Mission régionale d'autorité environnementale

**AVIS DE LA MISSION RÉGIONALE
D'AUTORITÉ ENVIRONNEMENTALE DES PAYS-DE-LA-LOIRE
PROJET DE CONSTRUCTION DE LA DÉCHETTERIE DE LA
CHAROUSSIÈRE**

COMMUNE DE LA TESSOUALLE (49)

Plan d'implantation de la déchèterie – Agglomération du Choletais

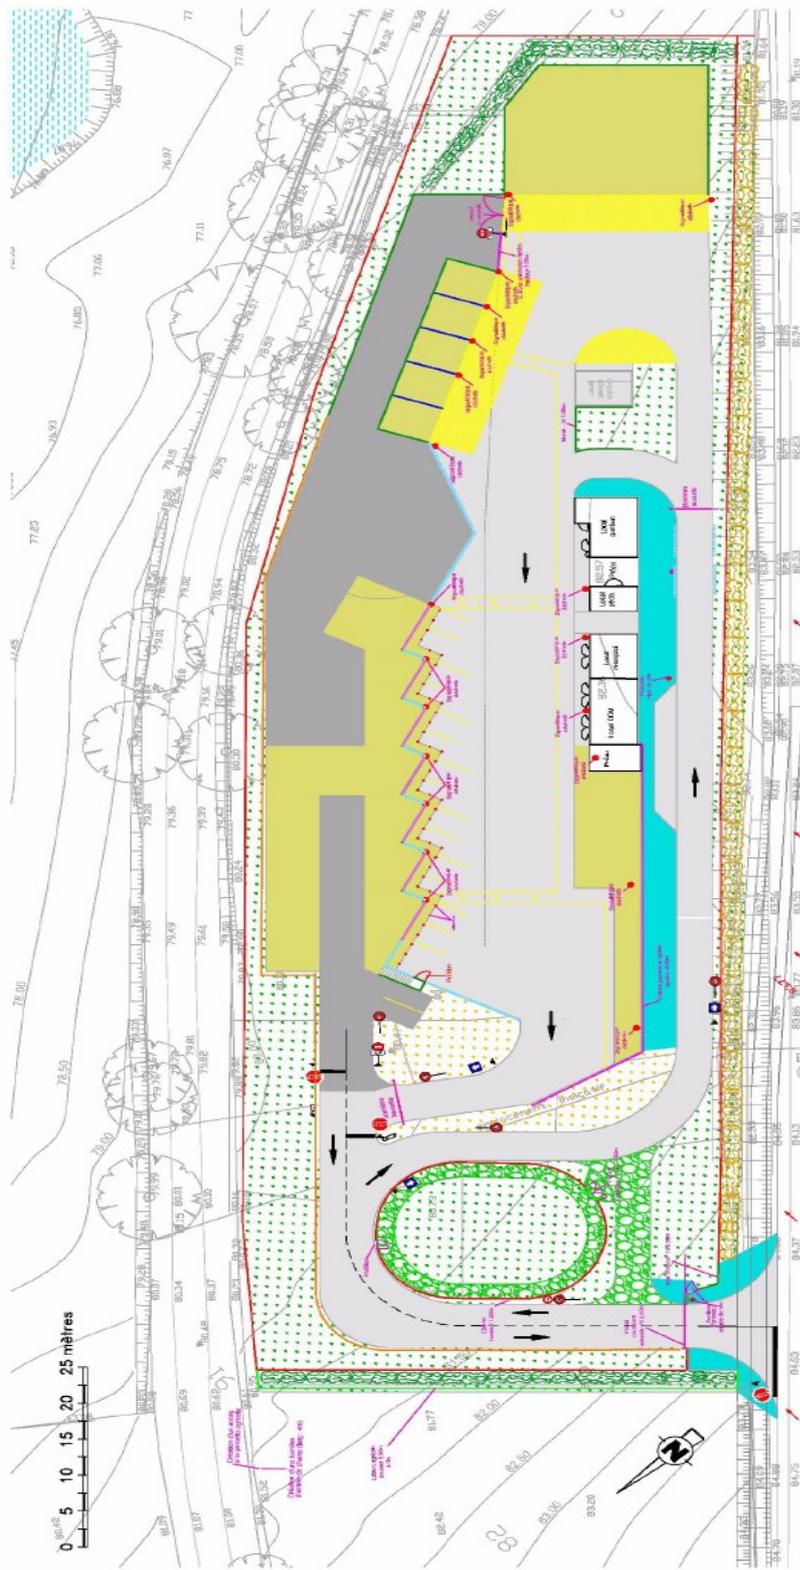
L'étude indique une « complète dissociation des flux de circulation entre véhicules de services et usagers au sein de la déchetterie ». Même si la grande majorité des voies est effectivement dédiée, il est à signaler que, d'après le plan d'implantation, l'entrée et la sortie de la déchetterie sont communes aux véhicules des usagers et aux camions de récupération des bennes, sur les 60 premiers mètres environ. Concernant cette zone, plus accidentogène, la MRAe recommande de l'adapter au mieux pour réduire les risques d'accidents.
